„Výstavba Multifunkční sportovní a kulturní haly v Brně“

VYSVĚTLENÍ, ZMĚNA NEBO DOPLNĚNÍ ZADÁVACÍ DOKUMENTACE

Vysvětlení zadávací dokumentace č. 1 ze dne 3. 1. 2022

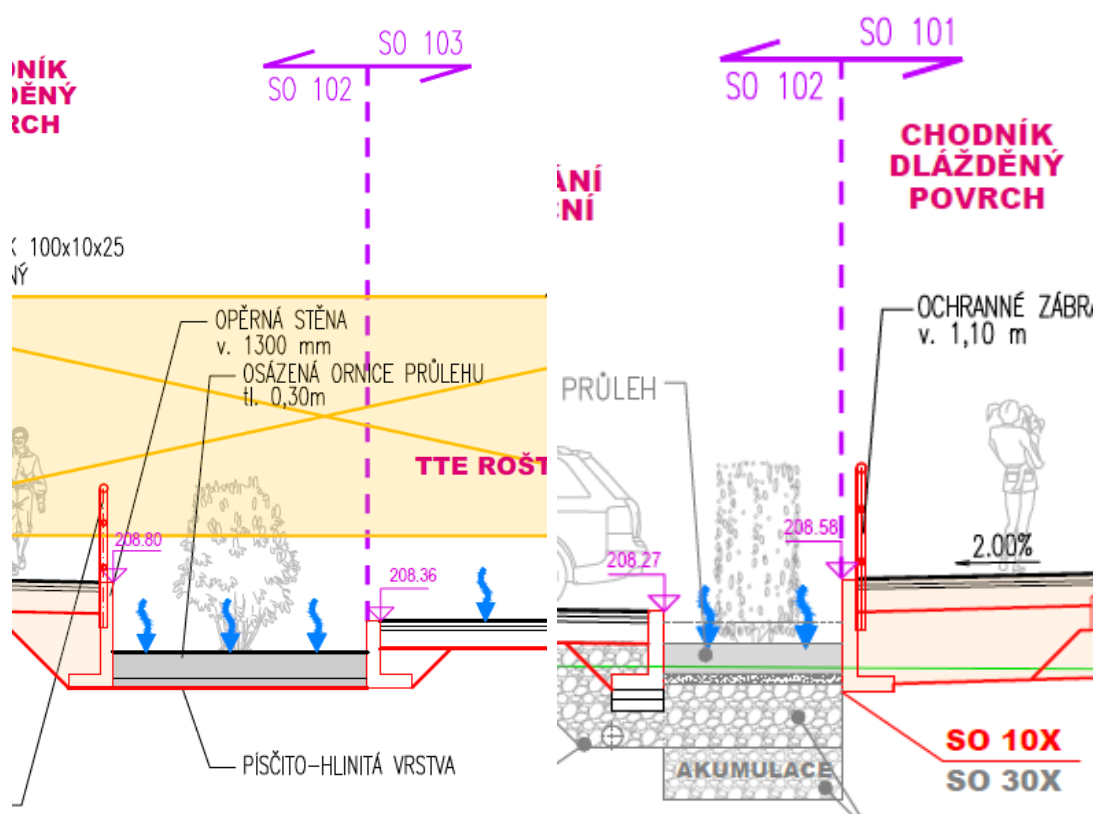
V soupisu prací „OSSENDORF - 1. STAVBA - MODRÁ - Multifunkční sportovní a kulturní pavilon 1. ETAPA [zadání].xlsx„ jsou v části SO 103b – Plocha P2 položky č.5-8 mtž a dod Opěrné zdi samonosné ze železobetonových dílců tvaru L se základem z betonu prostého dl.40.5m.

Z výkresové dokumentace je patrné, že opěrné zdi jsou i v SO 101 (dl.8m) a 102 (dl.47m) ovšem v soupisech prací těchto objektů položky pro mtž a dodávku opěrných zdí se zábradlím chybí.

Žádám o doplnění příslušných položek do soupisu prací.

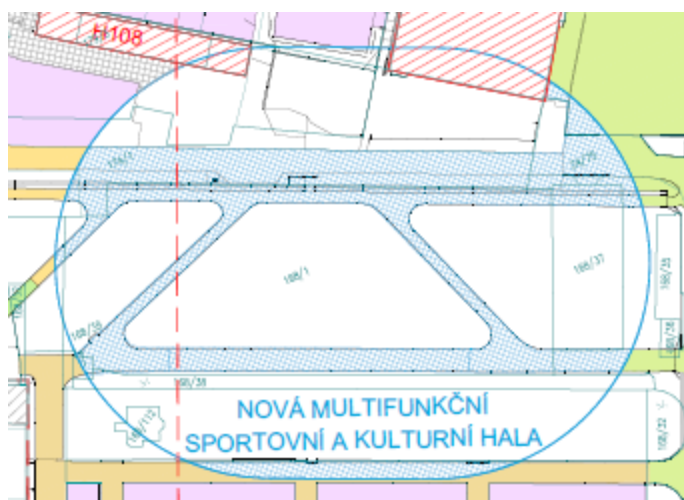
V situaci SO 002.1 – DEMOLICE ZPEVNĚNÝCH PLOCH jsou modře šrafované stávající plochy v místě budoucí haly. Tyto plochy nejsou zahrnuty v příslušném soupise prací části OKOLNÍ PLOCHY a nefigurují ani v soupise prací části HALA.

Pokud má být demolice těchto ploch součástí cenové nabídky, žádáme zadavatele o doplnění příslušných položek do soupisu prací.

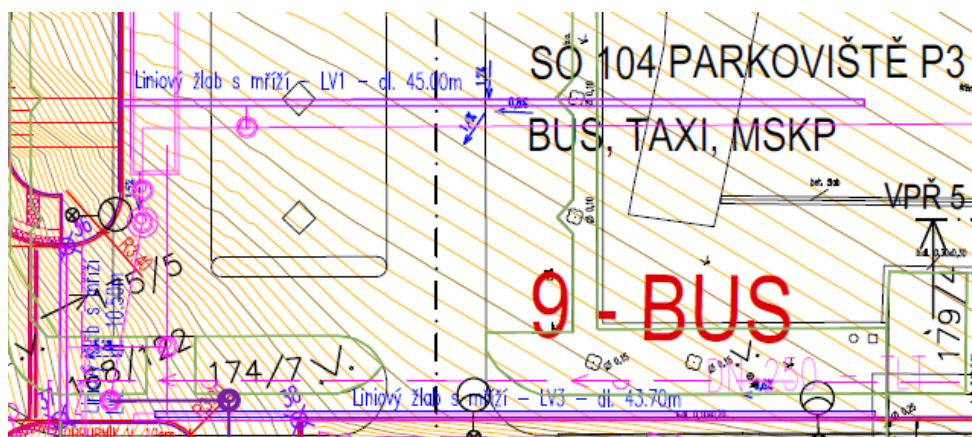
V situaci SO 104 – PARKOVIŠTĚ P3 – BUSM, TAXI, MKSP jsou zakresleny liniové žlaby (LV1-3 45,0+10,5+43,7m), které nejsou vykázány v příslušném soupise prací.

Na jihovýchodní straně parkoviště jsou v situaci zakresleny 3 uliční vpusti, které také nejsou vykázány v soupise prací SO 104.

V projektové dokumentaci D12a SK – BETON / A_MSKP_DPS_SO101_D12a_101_TZ_00.pdf - 5.3 SCHODIŠTĚ - 4) DVOURAMENNÁ SCHODIŠTĚ Z 1.NP DO 6.NP

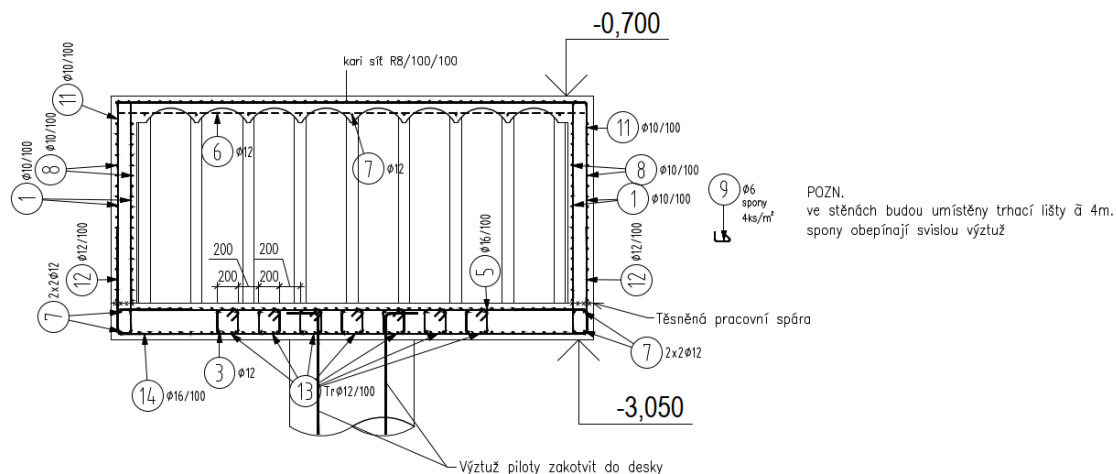
Žádáme zadavatele o doplnění položky na vylamovací lišty, přes které jsou napojeny monolitické mezipodesty na schodišťové stěny.
